**INFORME DE HITO DE CONTROL
N° 008-2024-OCI/0472-SCC**

**“EJECUCIÓN DEL PROYECTO: MEJORAMIENTO DEL
SERVICIO DE TRANSITABILIDAD VEHICULAR Y PEATONAL
EN LA AVENIDA BASADRE Y FORERO DISTRITO DE
TACNA – PROVINCIA DE TACNA – DEPARTAMENTO DE
TACNA”**

**HITO DE CONTROL N° 3: EJECUCIÓN DEL PROYECTO –
ABRIL DE 2024**

TACNA, 17 DE ABRIL DE 2024

IMAGEN N° 12
DESPRENDIMIENTOS GENERADOS EN ZONA POSTERIOR A RESALTO VEHICULAR

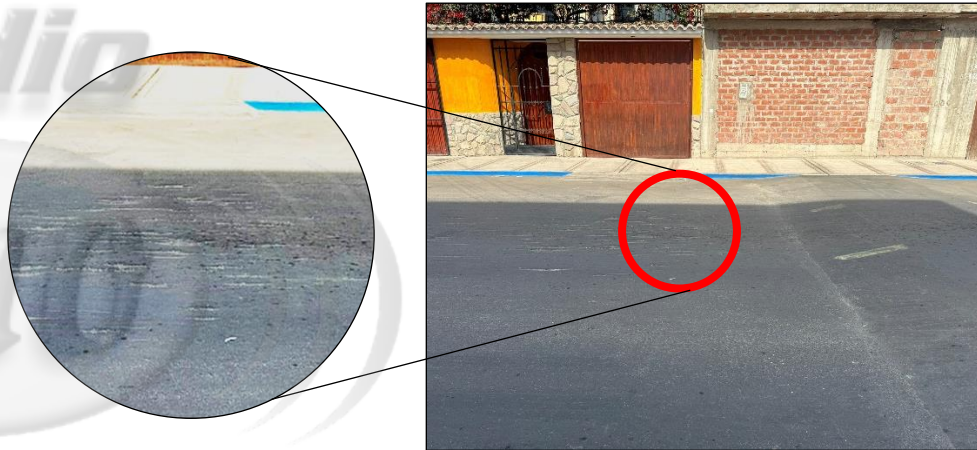
Por tanto, en las imágenes precedentes, se pudo evidenciar los desprendimientos generados en zonas anterior y posterior al resalto vehicular, ubicado en la progresiva 1+300.

IMAGEN N° 13
DETALLE DE SEÑALIZACIÓN HORIZONTAL Y VERTICAL EN PROG. 1+300

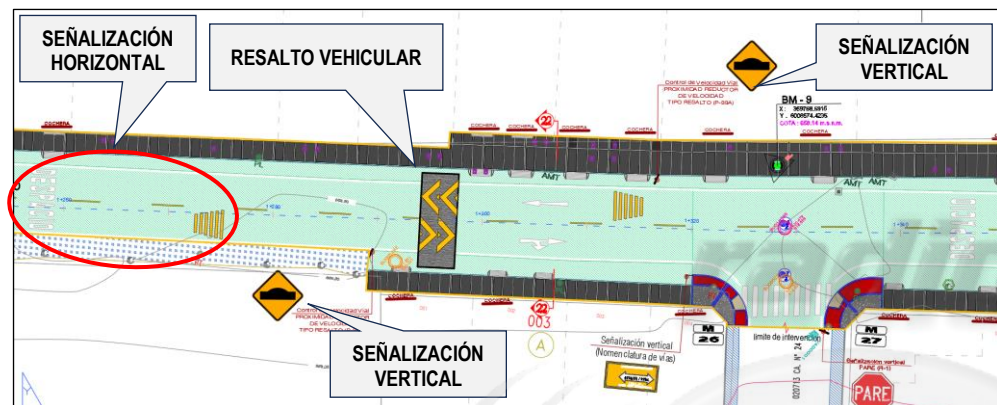
En relación al plano AR-03, correspondiente a la planimetría general, observado en la imagen anterior, se aprecia que previo a la instalación del resalto vehicular, existe señalización vertical en ambas direcciones (anterior y posterior), además de la señalización horizontal proyectada previo a la ubicación de este resalto.

IMAGEN N° 14
ESTADO ACTUAL DE SEÑALIZACIÓN HORIZONTAL Y VERTICAL PARA RESALTO VEHICULAR
UBICADO EN PROGRESIVA 1+300

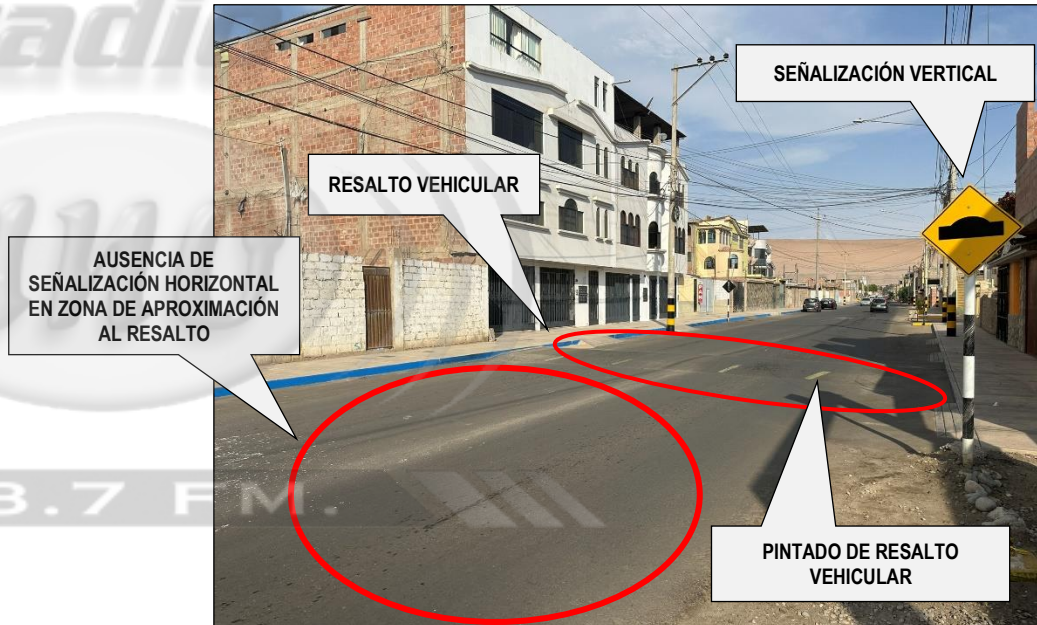
De la imagen precedente, referente al estado actual de este resalto, se observa la ausencia de señalización horizontal, como es indicado en el plano AR-03 de la planimetría general, como parte de la zona de aproximación a este elemento, además se evidenció que el pintado del resalto vehicular no es acorde a lo establecido en los planos y en la directiva de reductores de velocidad tipo resalto.

De lo antecedido, habiéndose revisado el estado situacional en campo y lo establecido en la directiva n.º 001-2011-MTC-14, se puede citar que existe la falta de señalización horizontal en la zona de aproximación al resalto vehicular, como es indicado en la imagen n.º 13 de la planimetría general del proyecto. Asimismo, el pintado realizado sobre este resalto, no es el indicado en el expediente técnico, ni lo establecido en la directiva de reductores de velocidad tipo resalto.
